# Plan Local d'Urbanisme

## Commune de **CHABOTTES**

### Modification simplifiée n°1 du PLU

## A. Exposé des motifs et présentation de la modification simplifiée

Photo aérienne du secteur Uc des Rivières (Google Earth) Hangar artisanal existant (Cf. repérage photo aérienne ci-contre)

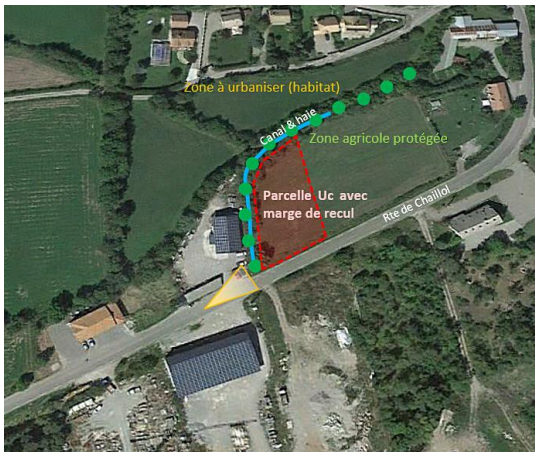
La présence du canal d'irrigation de St Bonnet situé au Nord de la parcelle (en bleu sur la photo aérienne), la topographie et la végétation (haie bocagère, en pointillés verts sur la photo) qui l'accompagnent empêchent une implantation en fond de parcelle. Cette haie permet notamment de faire écran entre la zone d'habitat (AUba) située au-delà du canal et les activités économiques situées dans la zone Uc.

### Modification de la marge de recul dans le secteur Uc

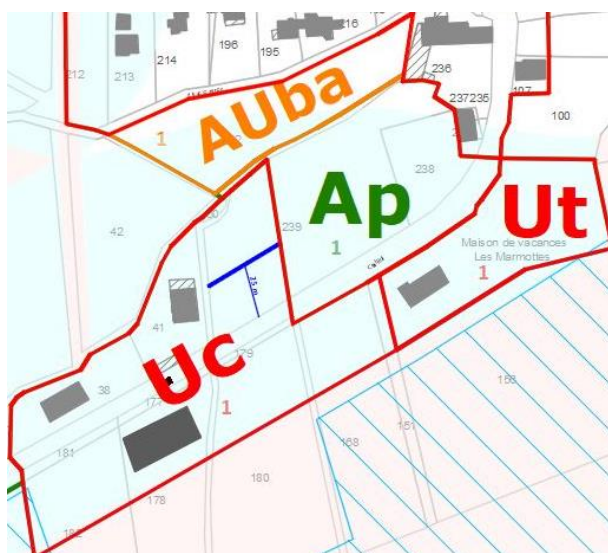
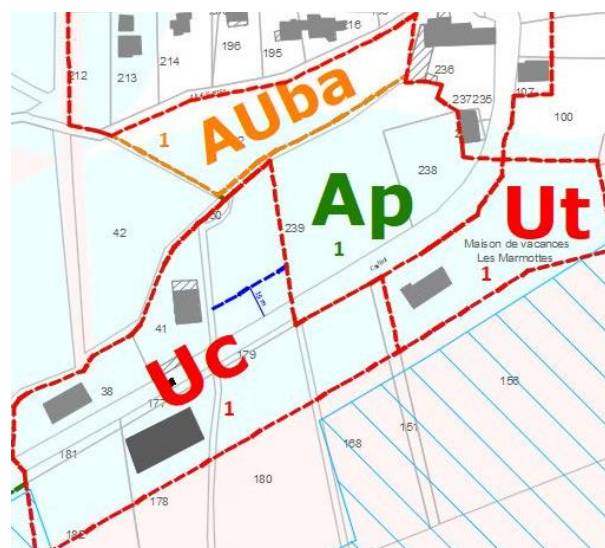
Le règlement graphique de la **zone Uc** est modifié concernant la marge de recul portée sur le **secteur Uc n°1**, lieudit Les(la) Ribière(s), pour élargir l'espace constructible du secteur.

Afin de prendre en compte l'intérêt de ce point de vue dynamique sur le vieux village de Chabottes, la commune avait assorti l'extension Ouest de la zone Uc des Rivières d'une marge de recul inconstructible de 25 mètres par rapport à l'alignement de la Route de Chaillol (RD 43A) dans le but de dégager la perspective sur le village.

Or, cette marge de recul de 25 m apparaît aujourd'hui comme trop importante pour permettre l'installation d'une activité artisanale/industrielle locale déjà existante sur la commune mais en recherche de délocalisation car en fort développement et pour laquelle la commune de Chabottes souhaite répondre favorablement et dans un court délai.

En effet, la configuration naturelle de la parcelle rendue constructible à cet endroit limite les possibilités d'implantation d'une construction d'au moins 500 m<sup>2</sup> d'emprise au sol.

Cette marge de recul sera **réduite à 15 m de l'alignement de la voie**, c'est-à-dire équivalente au recul observé par le bâtiment artisanal voisin existant.
